Oggetto: Procedimento Unico ai sensi dell'art. 53 della LR 24/2017 per l'approvazione del progetto di trasformazione a rotatoria dell'incrocio tra la SP 72, Via Montesanto e Via Bissolati in località Ghiardo, in variante al PSC e RUE del Comune di Bibbiano e con apposizione del vincolo preordinato all'esproprio

Oggetto: CDS PER L'APPROVAZIONE DEL PROGETTO IN FATTIBILITA' ECONOMICA PER LA TRASFORMAZIONE A ROTATORIA DELL'INCROCIO TRA LA S.P. 72 VIA CORRADINI, VIA MONTESANTO E VIA BISSOLATI IN COMUNE DI BIBBIANO

OGGETTO: PROCEDIMENTO UNICO EX ART. 53, COMMA 1, LETTERA a) DELLA LR n. 24/2017, PER L'APPROVAZIONE DEL PROGETTO PER LA "TRASFORMAZIONE A ROTATORIA DELL'INCROCIO TRA LA S.P. 72 VIA CORRADINI, VIA MONTESANTO E VIA BISSOLATI IN LOCALITA' GHIARDO NEL COMUNE DI BIBBIANO" IN VARIANTE ALLA PIANIFICAZIONE URBANISTICA VIGENTE E CON APPOSIZIONE DI VINCOLO PREORDINATO ALL'ESPROPRIO E DICHIARAZIONE DI PUBBLICA UTILITA'.

BIBBIANO (RE) - Loc. Ghiardo - Rotatoria incrocio s.p. 72 via Corradini, via Montesanto e via Bissolati GPS: 44.66610663169963, 10.501151597222227 - Infrastrutture

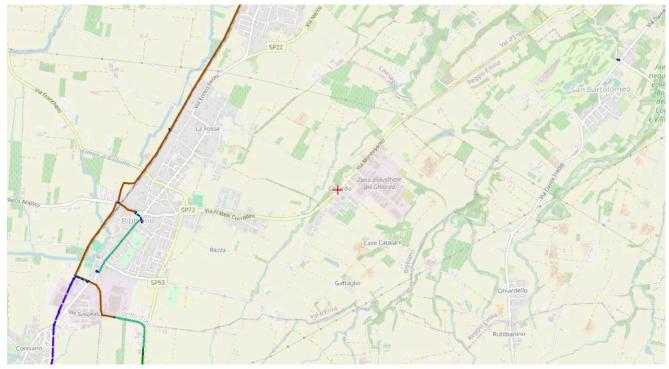
Non si rilevano interferenze nell'area indicata in richiesta.

Allegati: Planimetria risoluzione interferenze reti acqua e fognatura

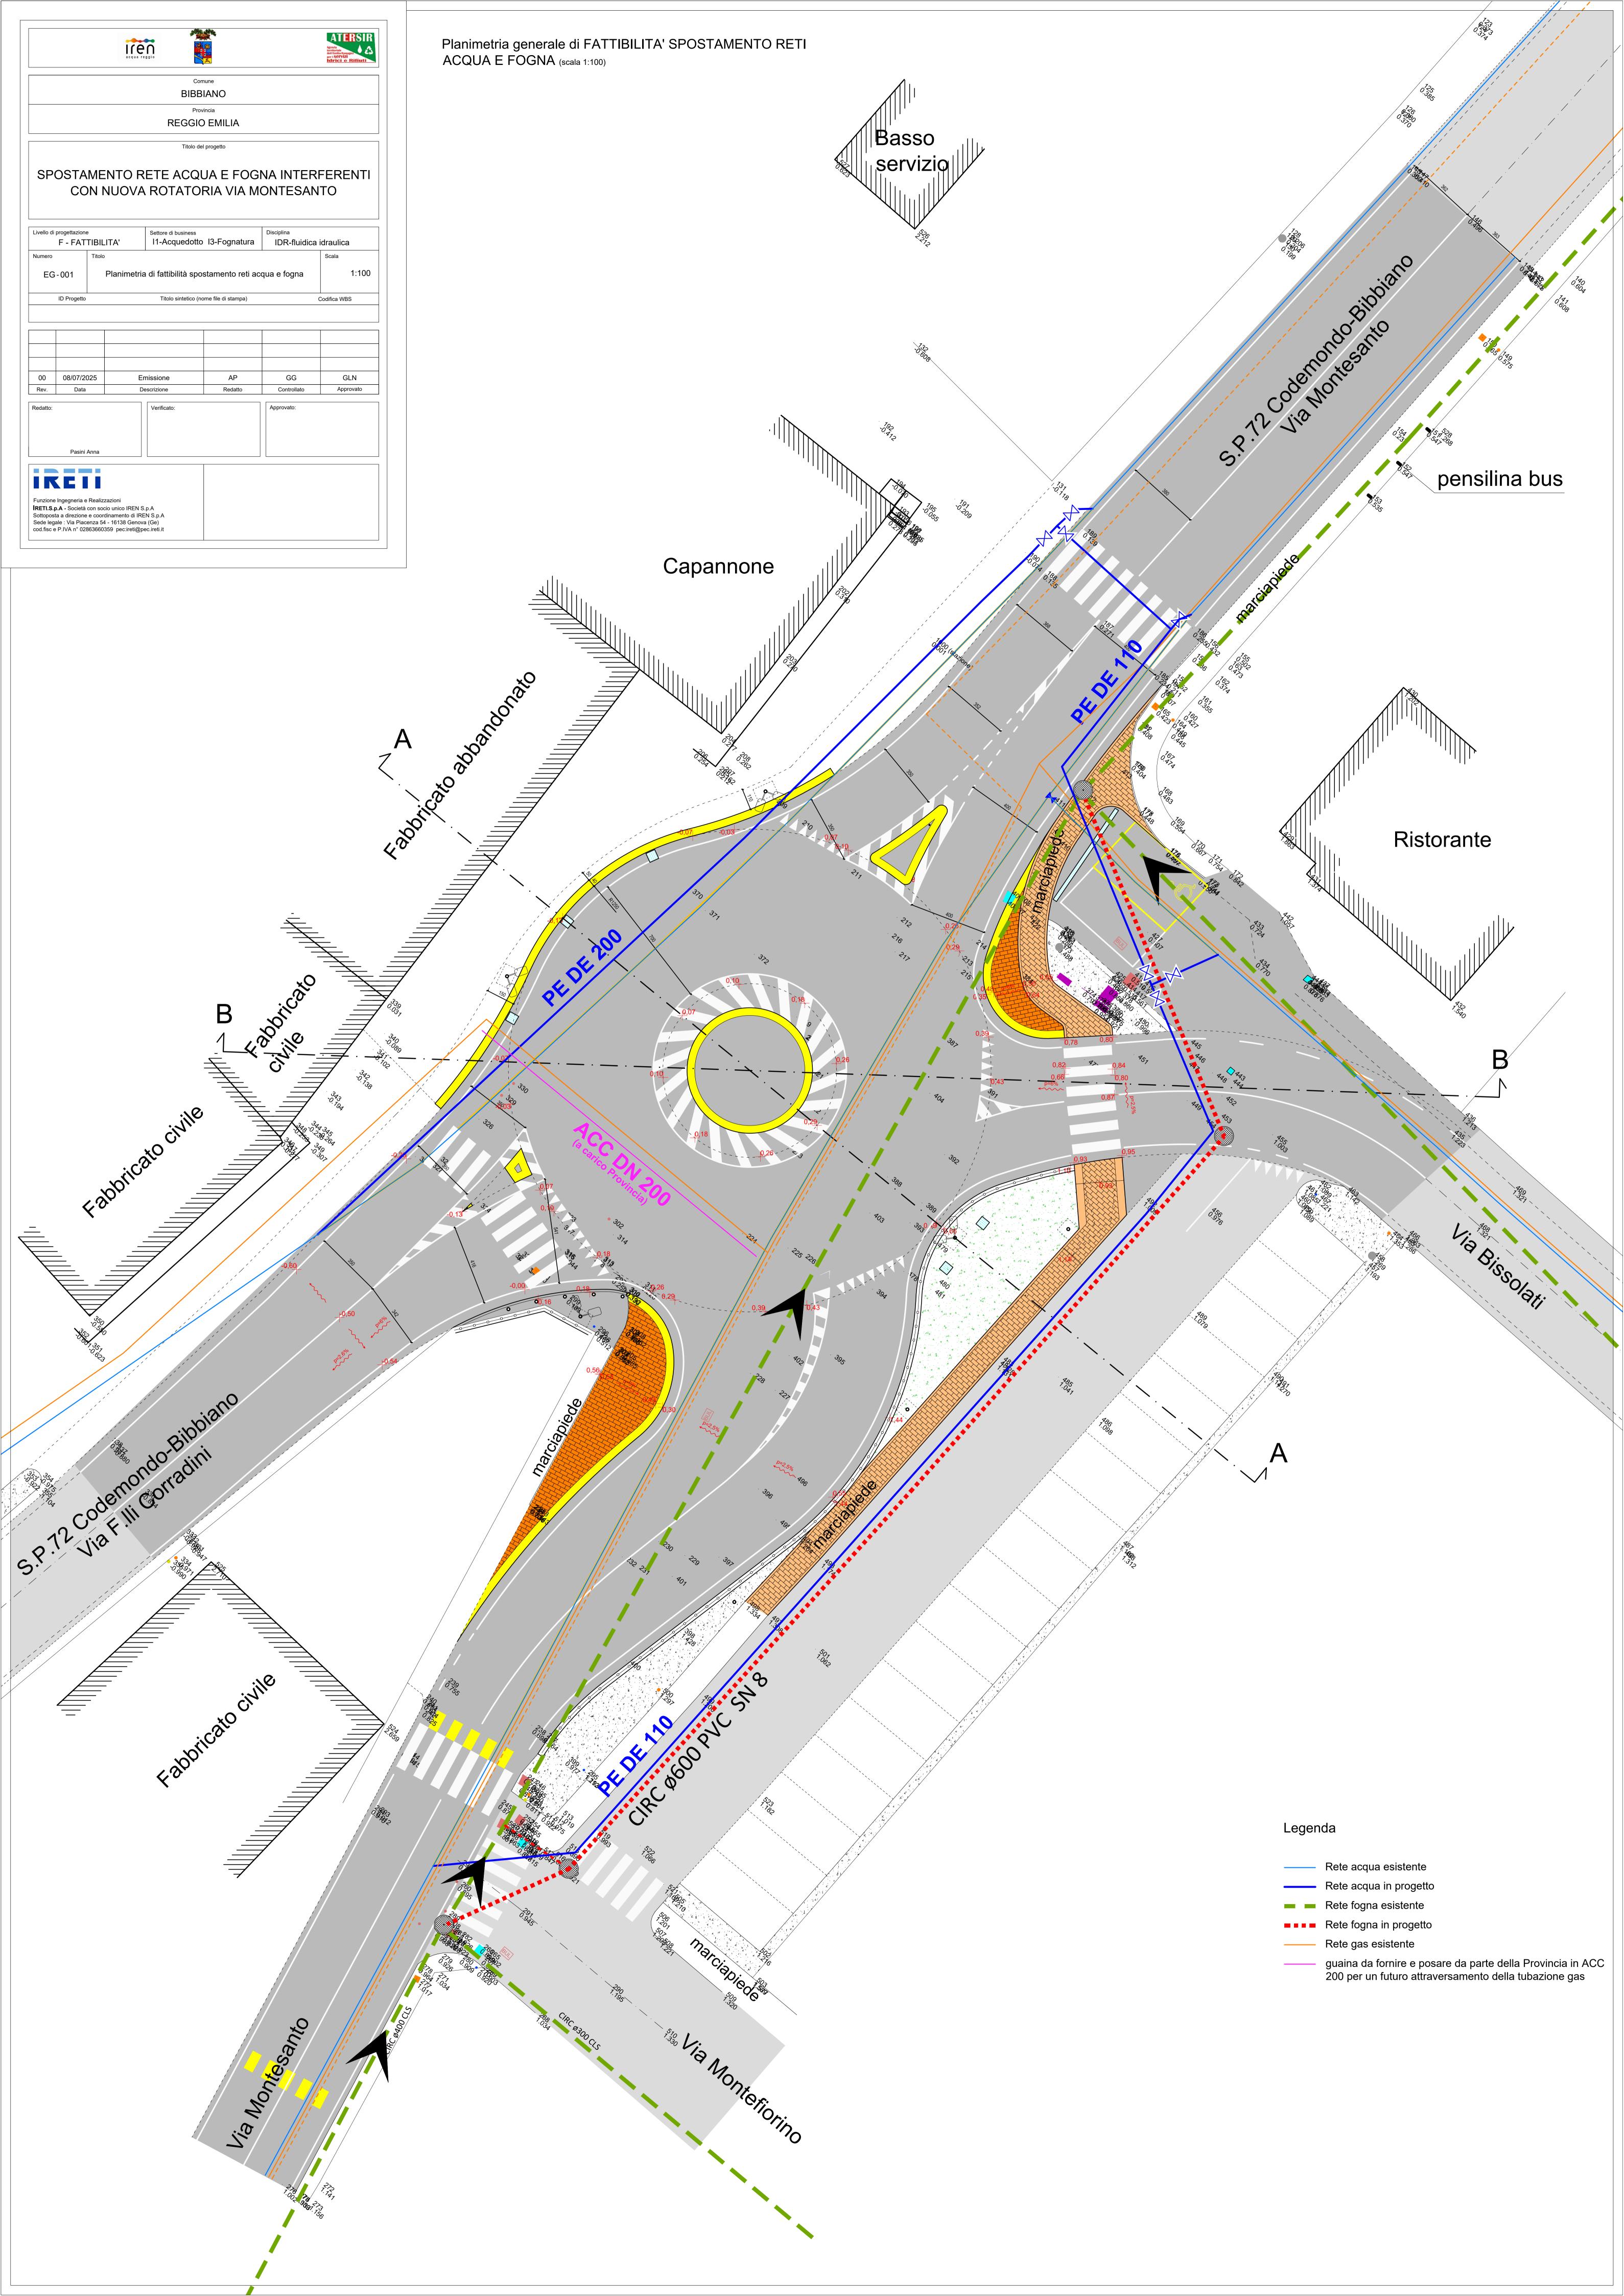
Relativamente all'oggetto, a seguito di ulteriori accertamenti ed elementi rilevati in occasione dei sopralluoghi riguardanti l'interferenza delle nostre condotte acqua, gas e fogna con la realizzazione della rotatoria tra la S.P 72 Via Corradini, Via Montesanto e Via Bissolati in località Ghiardo nel comune di Bibbiano, siamo con la presente a comunicarVi che risulta necessario da parte nostra lo spostamento preventivo delle reti acqua e fogna, come da planimetria allegata, da ricollocare e rimettere in servizio prima delle lavorazioni riguardanti la nuova rotatoria, per evitare danneggiamenti alle condotte esistenti, che risultano essere vetuste, al fine di non creare pericoli e possibili disservizi.

Si rammenta inoltre che prima dello spostamento delle reti è necessario da parte Vostra il tracciamento della rotonda e delle aree espropriate al fine di evitare errati posizionamenti rispetto non solo alla nuova viabilità in progetto, ma anche rispetto alla realizzazione di ulteriori manufatti, opere e lavorazioni che potrebbero ulteriormente interferire con le nuove reti.

Come concordato, ad integrazione dei Vostri lavori sarà da aggiungere la fornitura e posa di una guaina in ACC 200 in attraversamento della rotonda per una futura collocazione della tubazione gas.
